### WYJAŚNIENIA nr 3 do SIWZ

Dotyczy postępowania o udzielenie zamówienia publicznego pn. **ROBOTY BUDOWLANE - PRZEBUDOWA I REMONT BUDYNKU NR 16** prowadzonego w trybie przetargu nieograniczonego, oznaczenie sprawy V.271.7.2020 (Ogłoszenie o zamówieniu nr 545921-N-2020 z dnia 2020-06-02 r.)

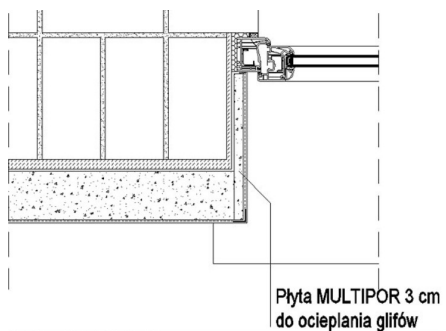
Proszę o załączenie szczegółowego rysunku detalu sztukaterii oraz podanie specyfikacji jego wykonania zgodnie z rys. A-04.

Istniejąca sztukateria gipsowa. Po wykonaniu robót związanych z remontu dachu sztukaterię należy odtworzyć na wzór istniejącej.

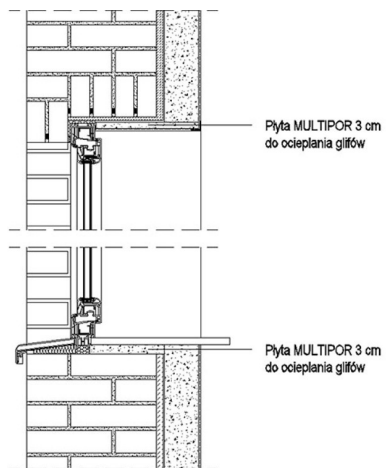
Czy ościeża okienne mają być także obłożone izolacją z lekkiej odmiany gazobetonu? Jeśli tak to proszę o opisanie specyfikacji tego obłożenia.

Ościeżnice obłożyć według technologii producenta. Grubość ocieplenia 3cm.
